リコール届出一覧表

リコール届出日：令和6年11月8日

リコール届出番号	外-3885	リコール開始日	令和6年11月8日
届出者の氏名又は名称	ボルボ・カー・ジャパン株式会社 〔製作国：スウェーデン〕 代表取締役社長 〔製作者名：ボルボ〕 不動 奈緒美 問い合わせ先：ボルボ・カスタマー・センター 0120-55-8500		
不具合の部位（部品名）	事故自動緊急通報装置（テレマティクスおよび接続性アンテナモジュール）		
基準不適合状態にあると認める構造、装置又は性能の状況及びその原因	TCAM（テレマティクスおよび接続性アンテナモジュール）において、制御プログラムが不適切なため、モバイルネットワーク回線に接続することができない。そのため、通信ができず、保安基準第43条の8（事故自動緊急通報装置の基準）に適合しない。		
改善措置の内容	全車両、OTAによりTCAMのプログラムを対策プログラムに書き換える。		
不具合件数	国内：14件	事故の有無	国内：なし
発見の動機	市場からの情報による。		
自動車使用者及び自動車特定整備事業者に周知させるための措置	<ul style="list-style-type: none"> ・使用者：ダイレクトメール又は電話等にて通知する。 ・自動車特定整備事業者：日整連発行の機関誌に掲載する。 ・弊社のインターネットホームページへ掲載する。

改善箇所説明図

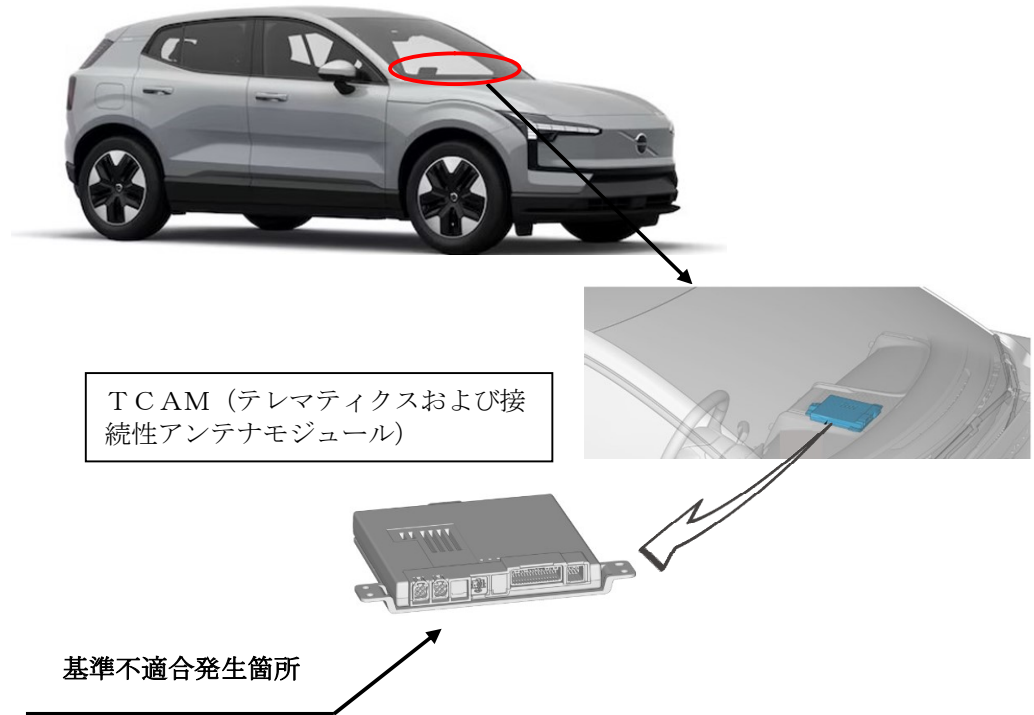
TCAM (テレマティクスおよび接続性アンテナモジュール) において、制御プログラムが不適切なため、モバイルネットワーク回線に接続することができない。そのため、通信ができず、保安基準第 43 条の 8 (事故自動緊急通報装置の基準) に適合しない。

全車両、OTAによりTCAMのプログラムを対策プログラムに書き換える。

作業完了車は、液晶モニターの設定画面で表示させることが出来るプログラムのバージョンが 1. 4. 2 以上であることにより識別する。
